改善箇所説明図

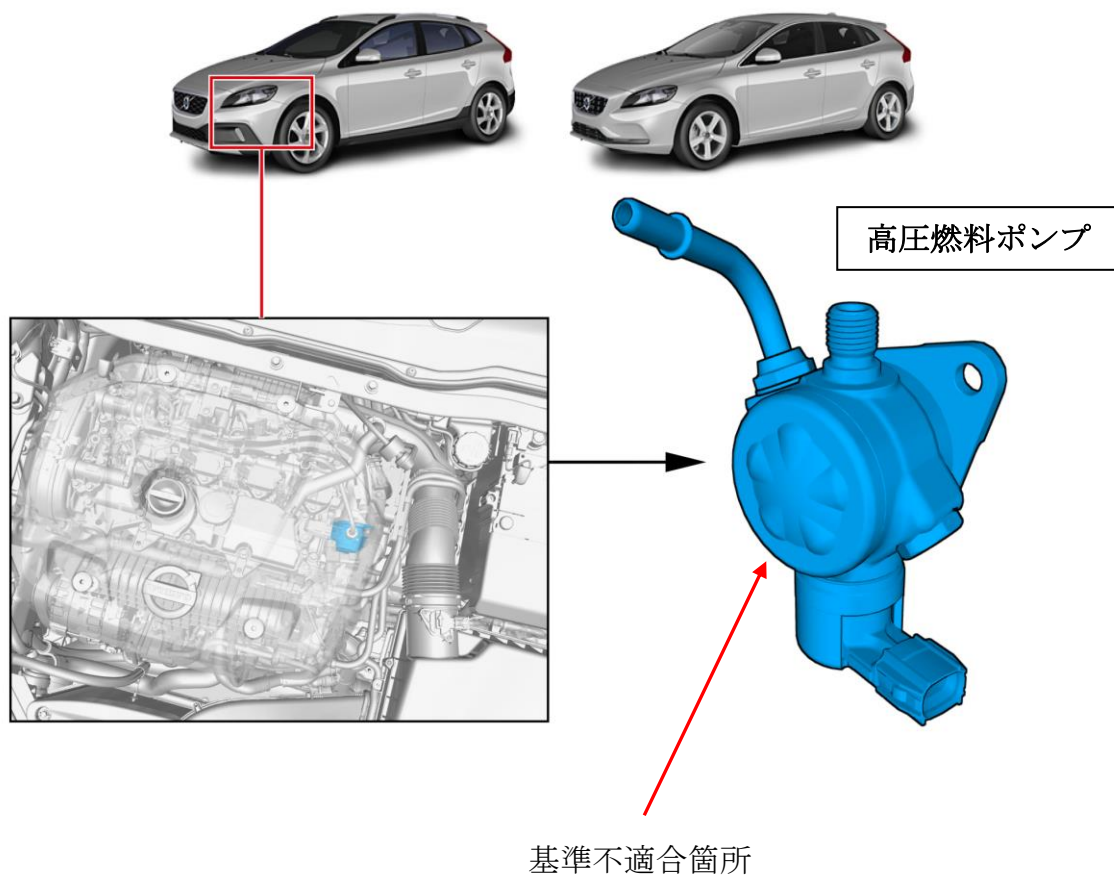
基準不適合発生箇所

燃料装置において、高圧燃料ポンプの製造が不適切なため、当該ポンプで燃料を高圧化するピストンが磨耗することがある。そのため、燃料の供給が低下し、そのままの状態で使用を続けると、警告灯が点灯し、エンジン出力が低下、最悪の場合、エンジンが始動できなくなるおそれがある。

全車両、高圧燃料ポンプを良品に交換する。

運転席ドアヒンジ部へ黄色ペイントを塗布する。
